改善箇所説明図

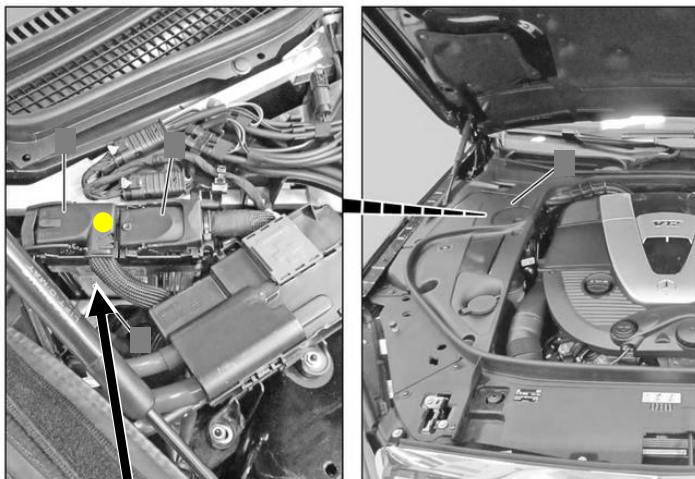
基準不適合箇所

車両式故障診断装置において、燃料システム制御モジュールからの信号を認識するプログラムが不適切なため、燃料圧力センサ、燃料温度センサ、または、燃料ポンプに異常が生じた場合、メーターパネル内のエンジン警告灯が点灯しない。そのため、保安基準第31条の基準に適合しない。

全車両、エンジンコントロールユニットと燃料システム制御モジュールのプログラムを対策プログラムに書き換える。

識別 : エンジンコントロールユニットのコネクタに黄色ペイントを塗布する。
